三亚崖州湾科技城科教城

深海科技创新公共平台项目规划变更补充说明

总体变更补充说明

1号坡道雨棚1-1剖面图 1:100

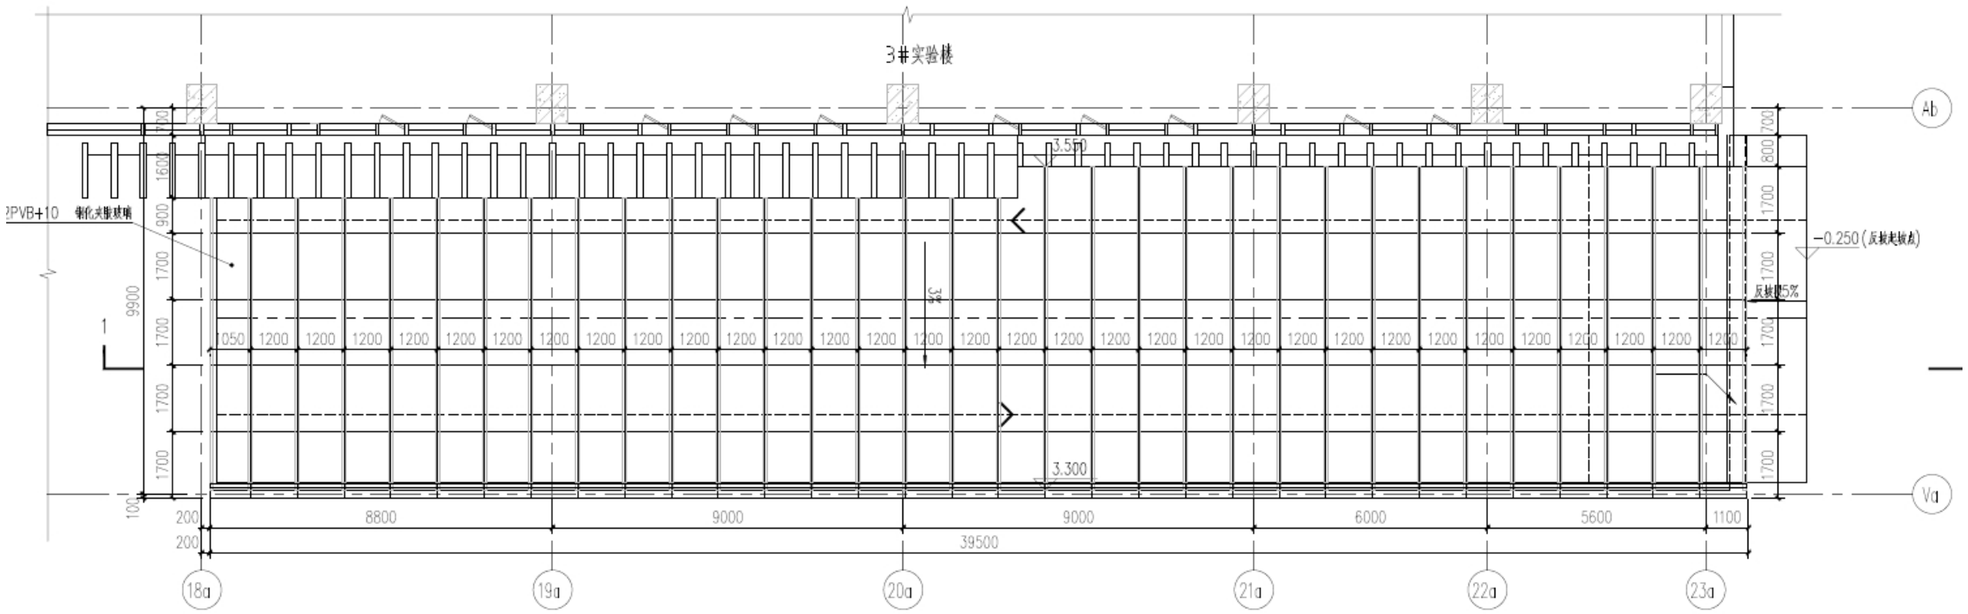
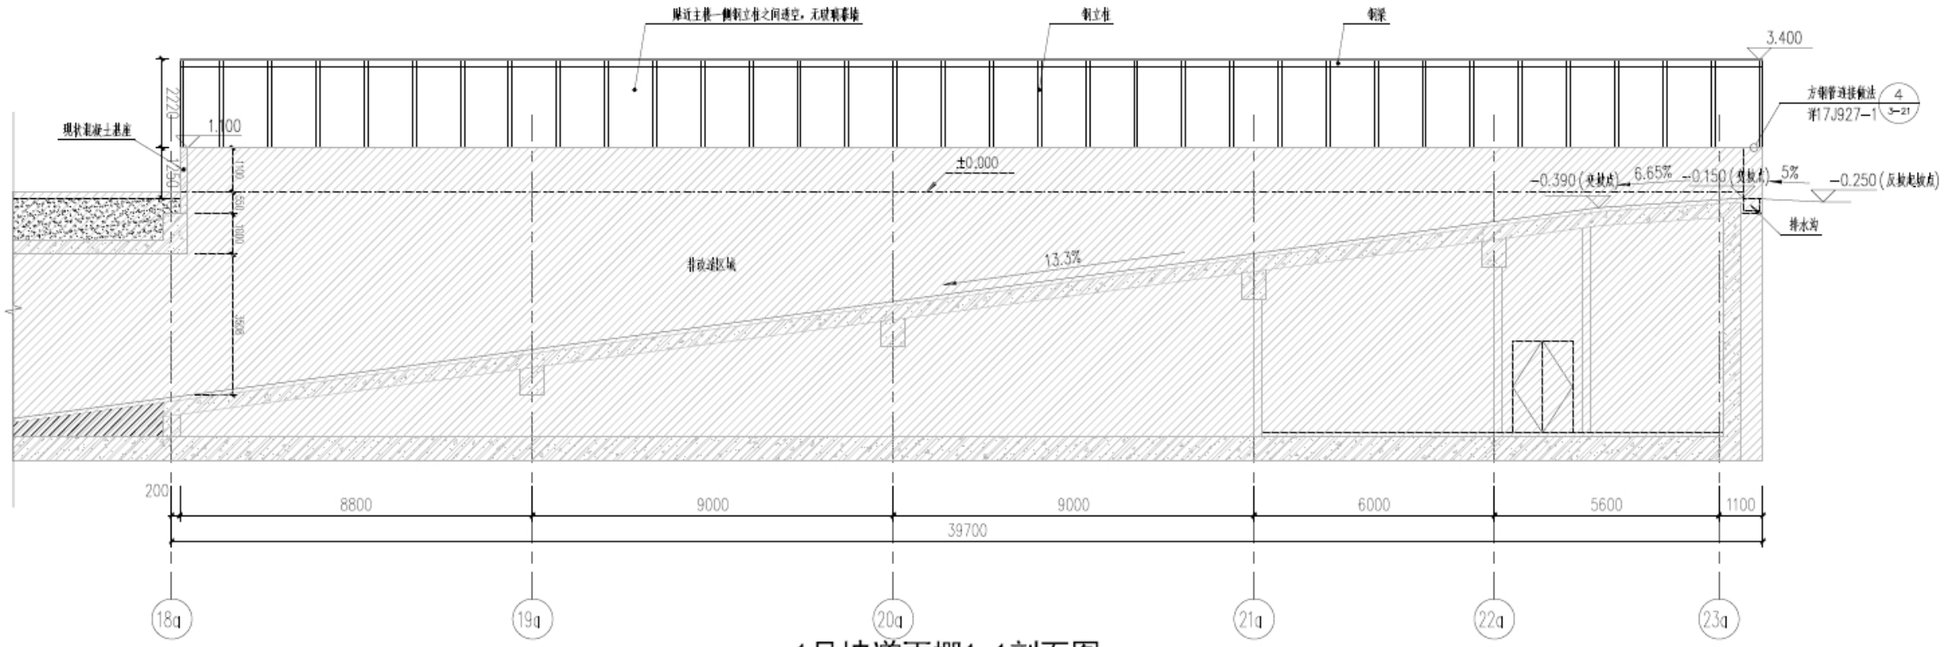
原车库坡道未设置雨棚，为应对台风暴雨天气，及坡道侧面攀爬掉落风险，在坡道上方增设雨棚。雨棚面积按投影面积一半计算。其中

1~4#楼东侧二层连廊部分面积线校正

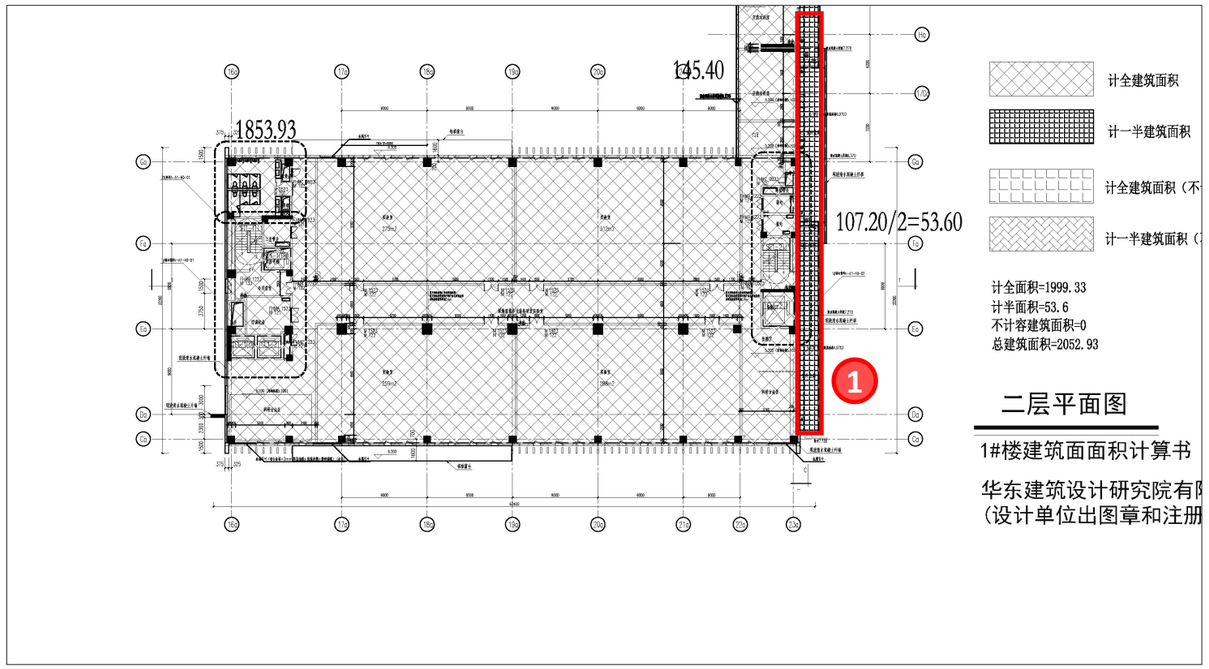
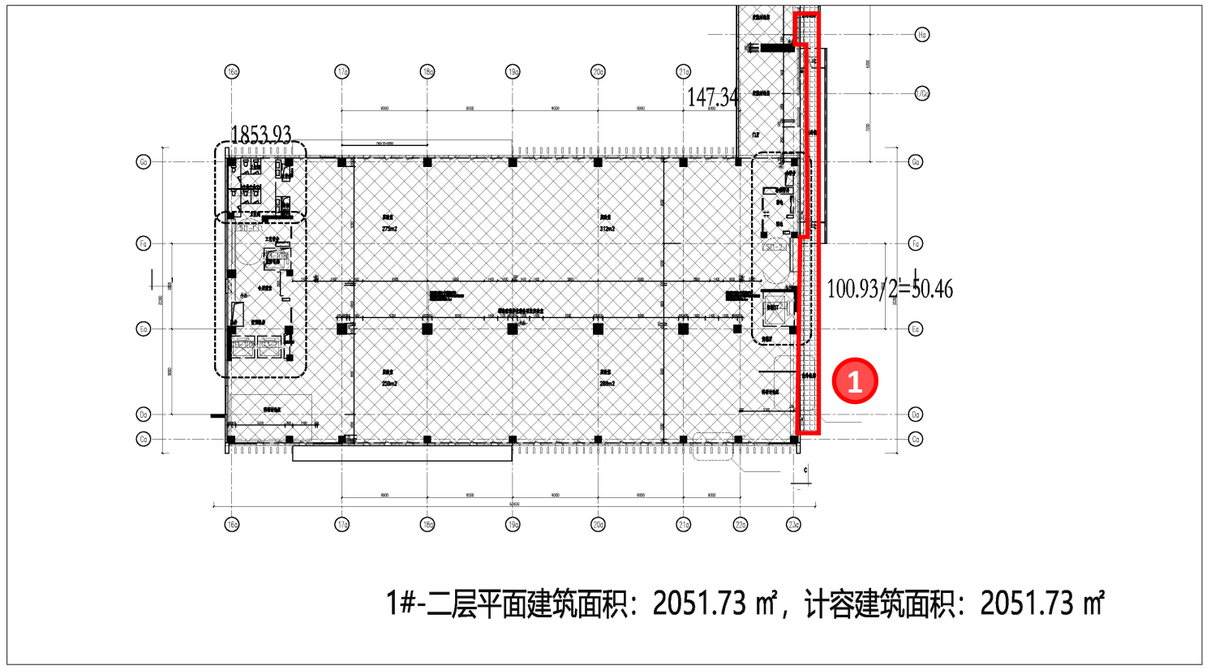
1#2F①处连廊面积计算线矫正，增加1.2平方米

1~4#楼东侧二层连廊部分面积线校正

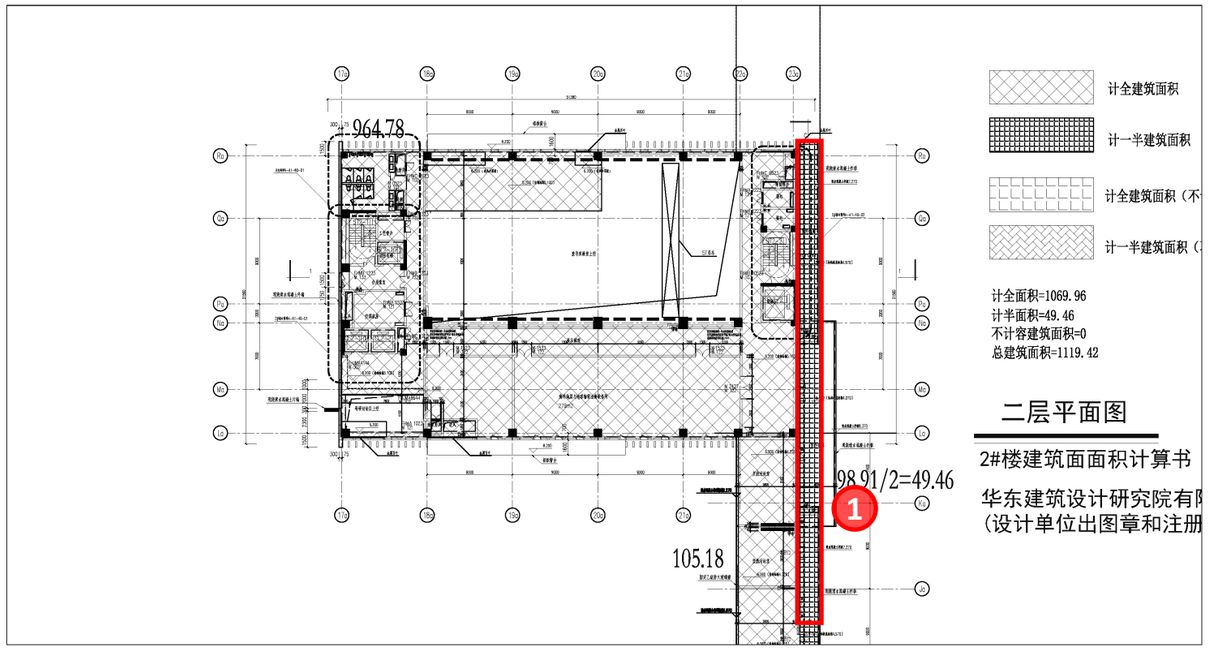
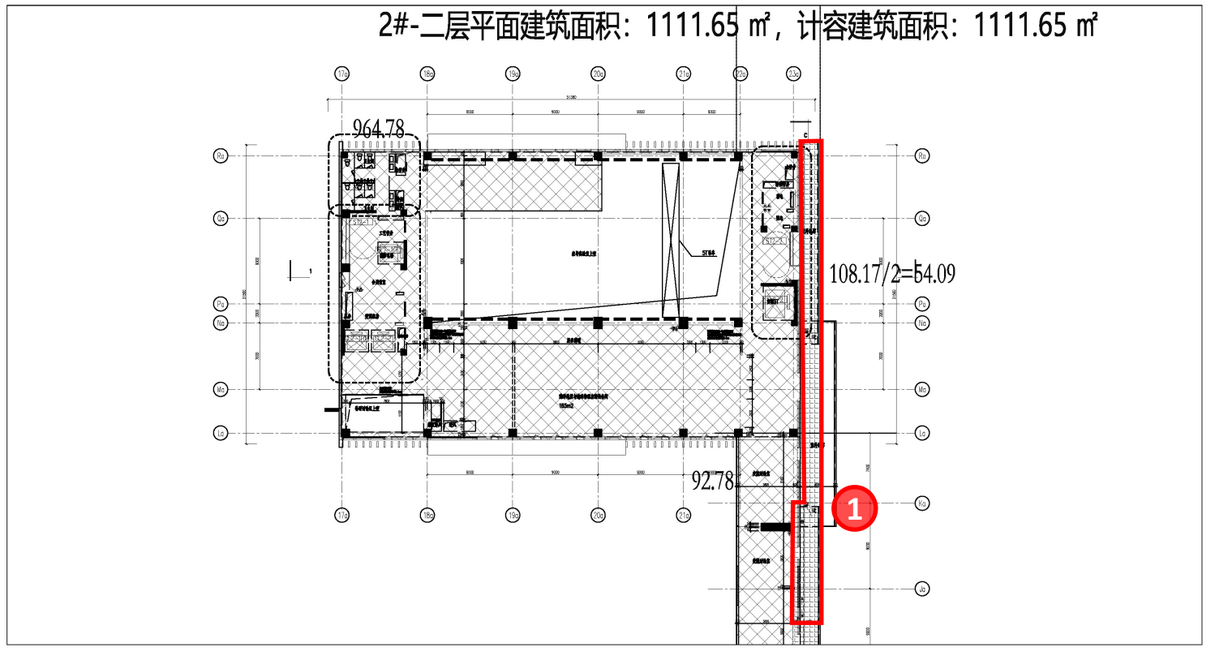
2#2F①处连廊面积计算线矫正，增加7.77平方米

1~4#楼东侧二层连廊部分面积线校正

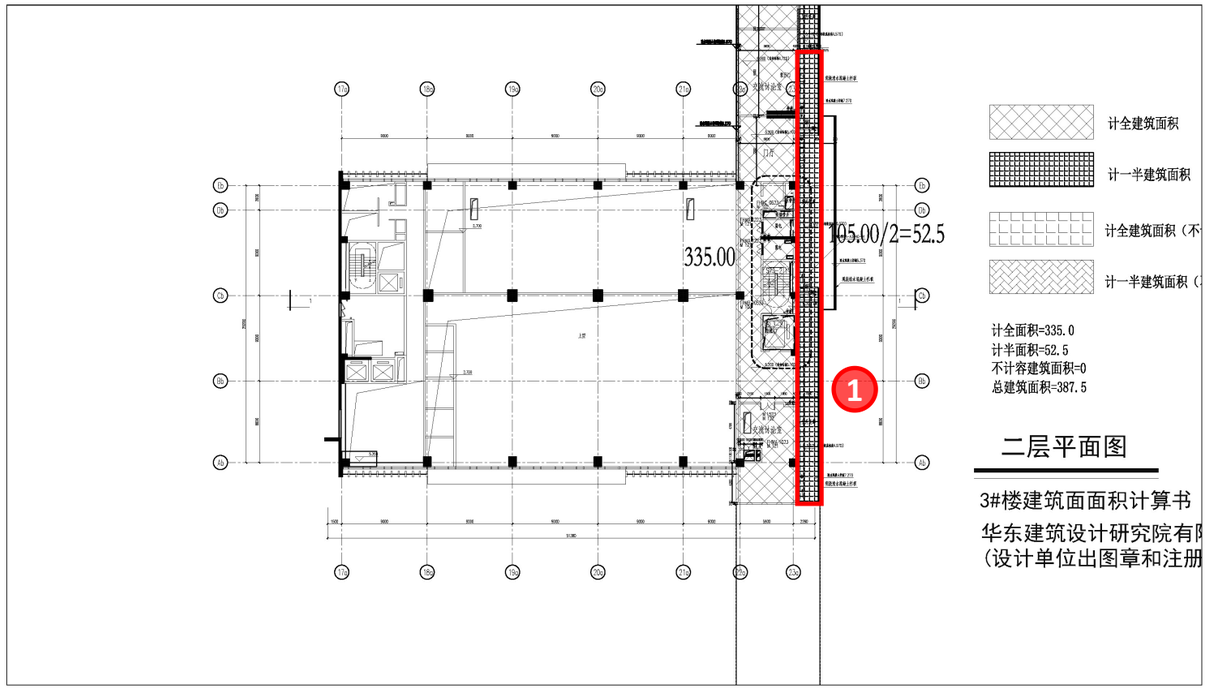
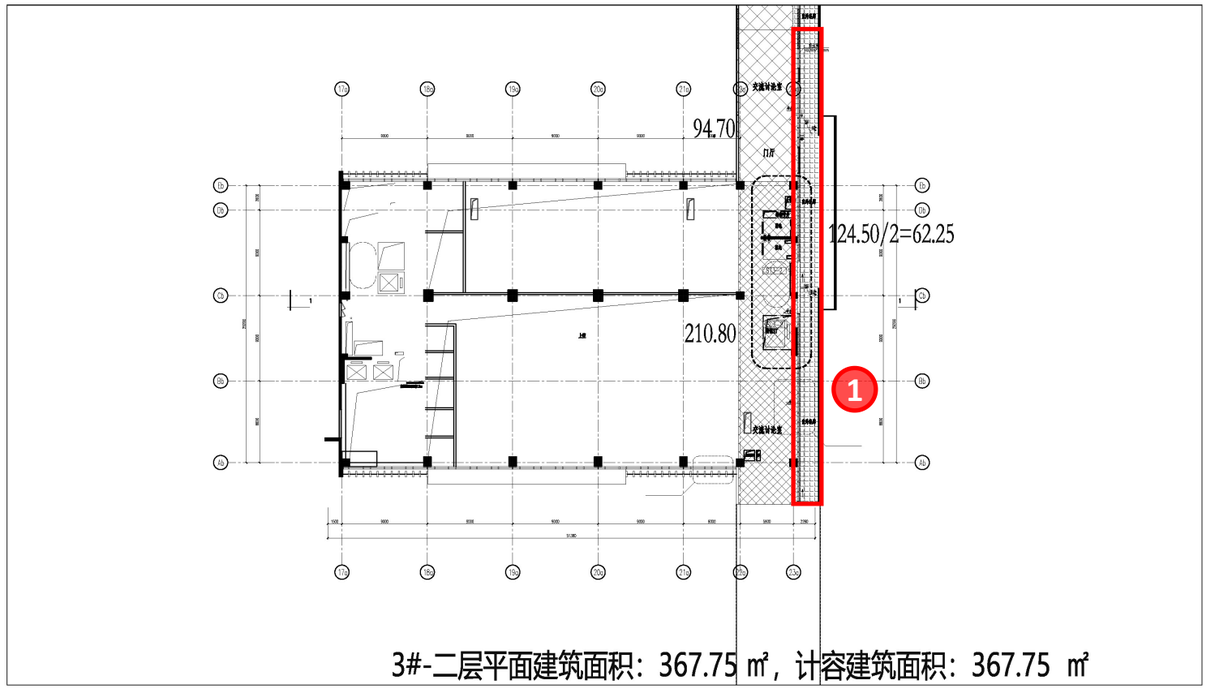
3#2F①处连廊面积计算线矫正，增加19.75平方米

1~4#楼东侧二层连廊部分面积线校正

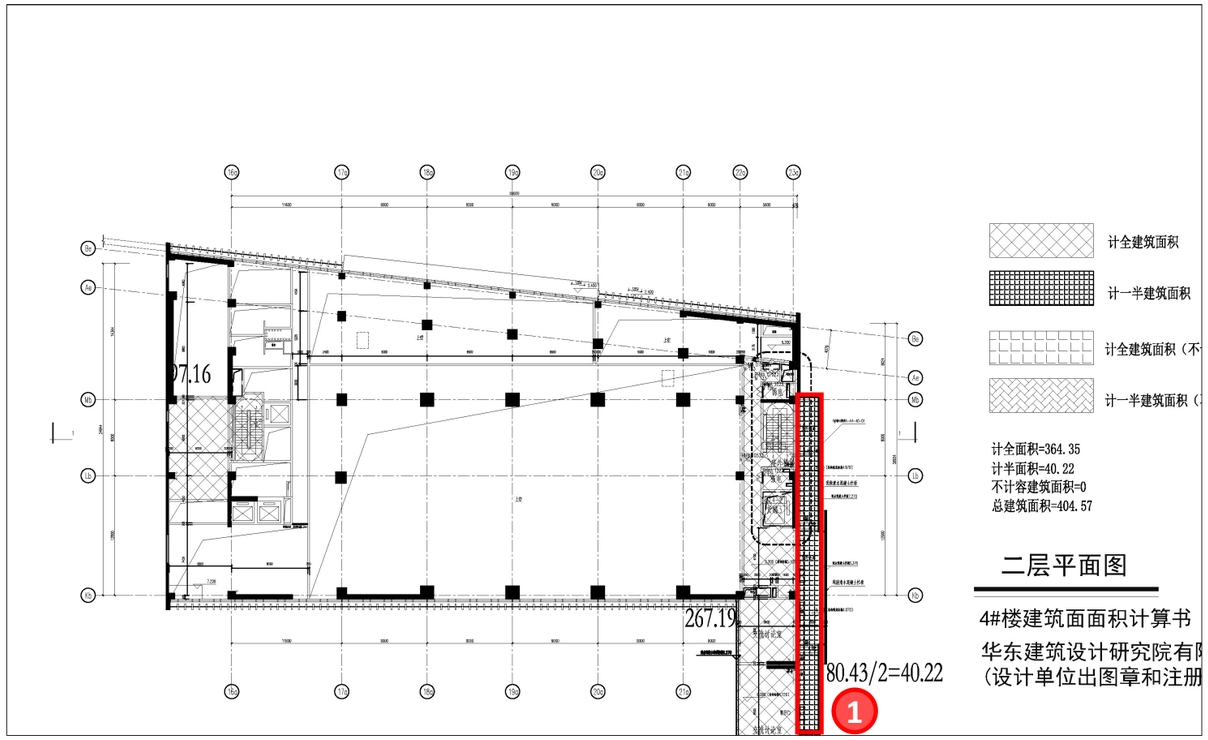
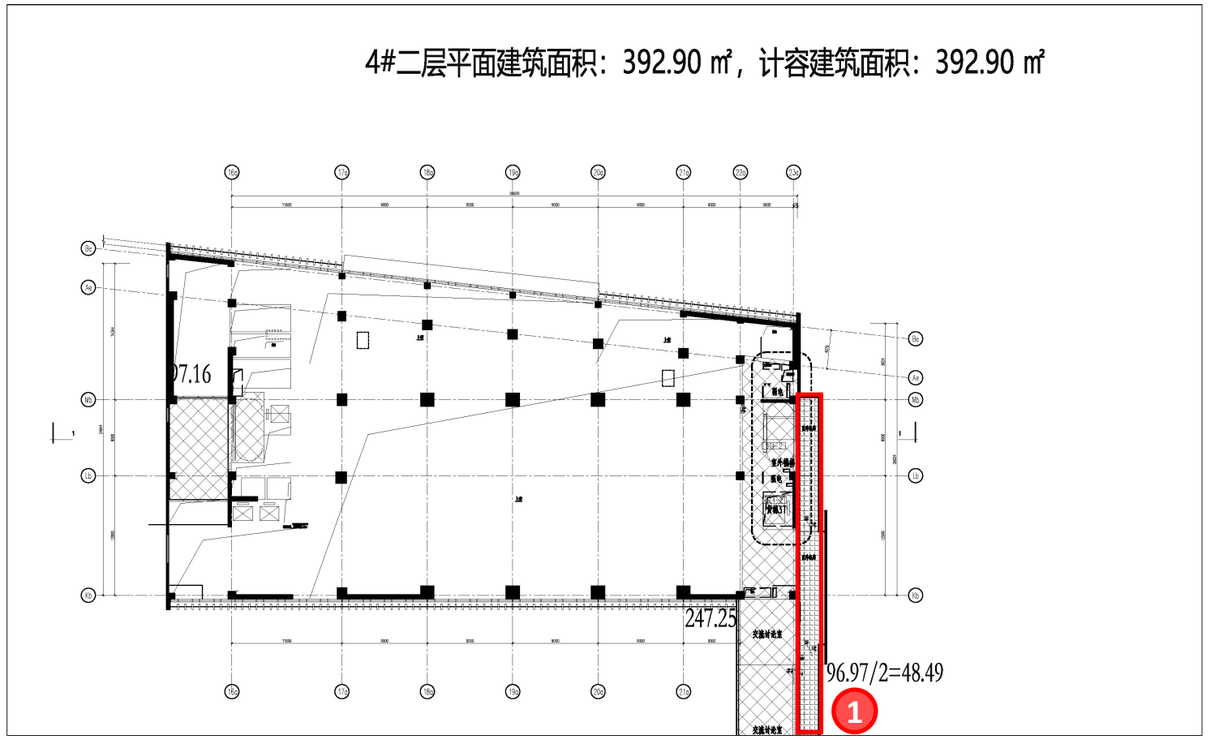
1#2F①处连廊面积计算线矫正，增加11.67平方米

1~4#实验楼东西立面增加百叶

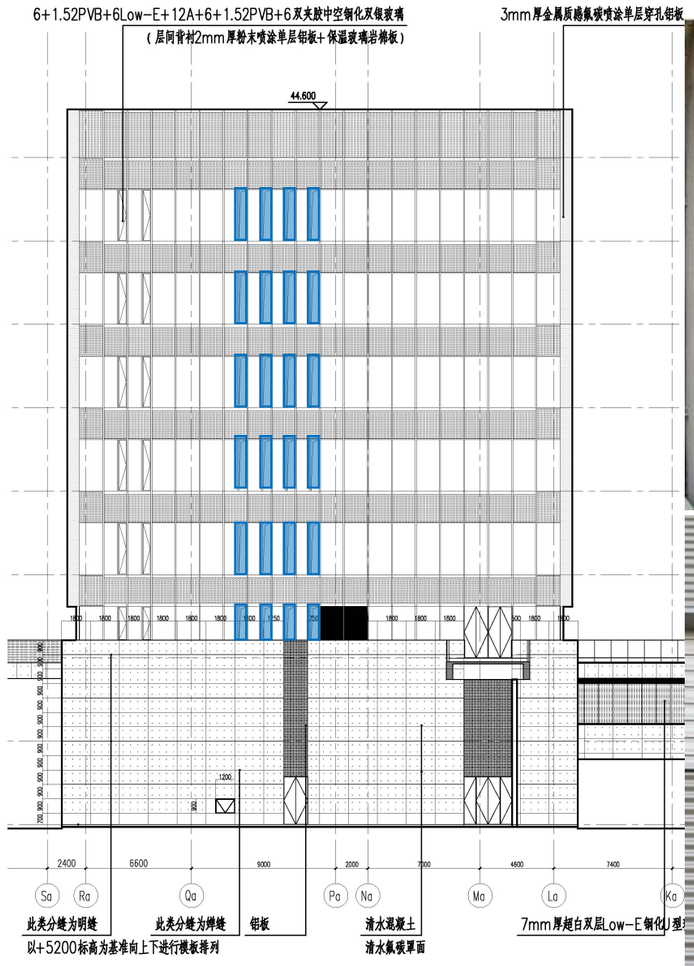
原设计西侧楼梯间及前室洞口的目的是室内外连通，形成开敞式前室。

优化措施：在洞口处增设电动金属百叶窗（与幕墙框料同色），平时关闭防水挡雨，消防时与消防联动开启。

新增百叶窗的设计参数不得低于本楼栋其他幕墙的参数，1~4号楼幕墙的基本风压设计值按照50年重现期取值，为0.85KN/m2，约为13~14级台风风力。

1~4#实验楼东西立面增加百叶

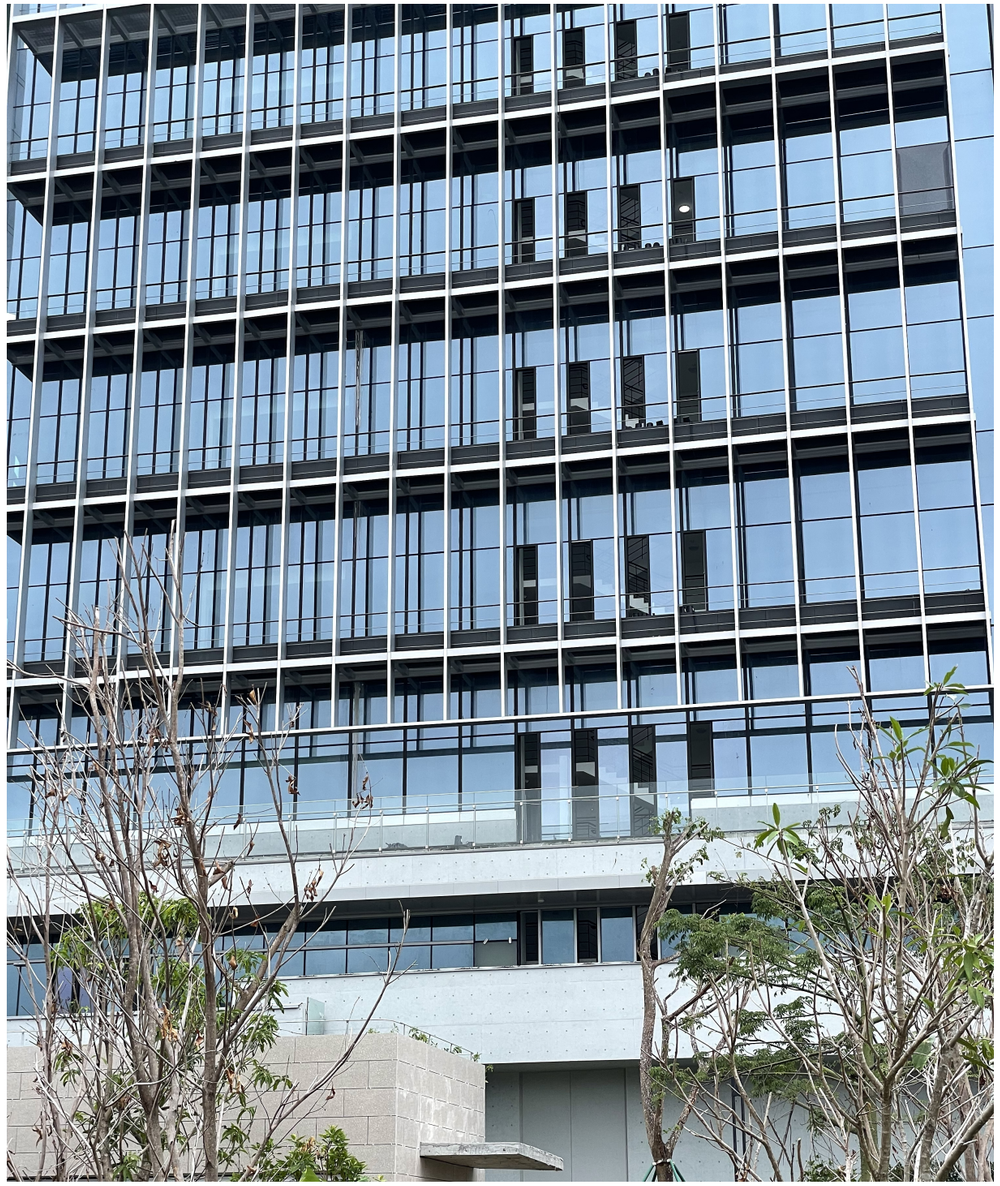
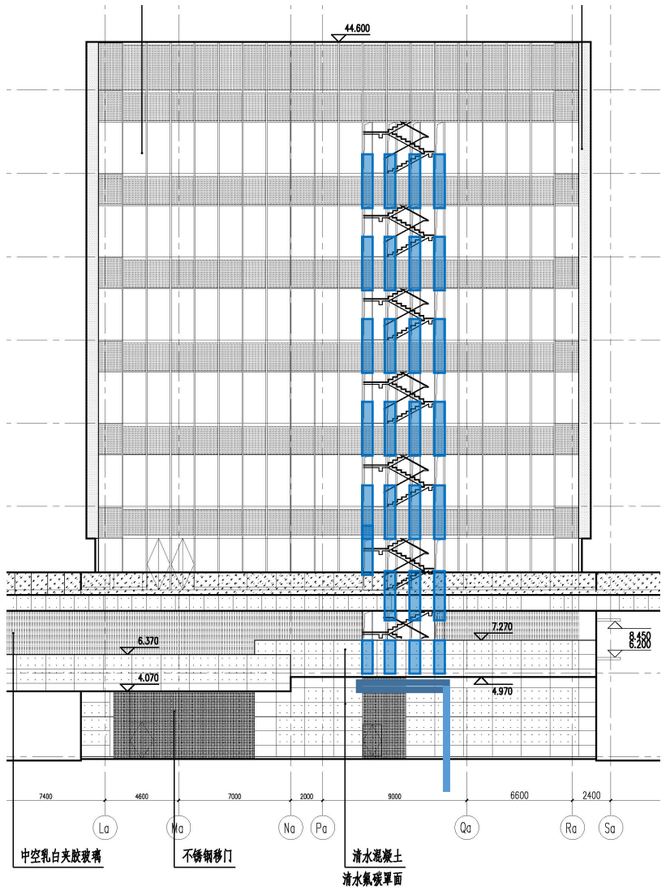
东侧洞口的目的是形成室外楼梯，与审图老师征询后，此楼梯间洞口不应设置遮挡物。

在洞口处增设电动金属百叶窗（与幕墙框料同色），平时关闭防水挡雨，消防时与消防联动开启。

新增百叶窗的设计参数不得低于本楼栋其他幕墙的参数，1~4号楼幕墙的基本风压设计值按照50年重现期取值，为0.85KN/m2，约为13~14级台风风力。
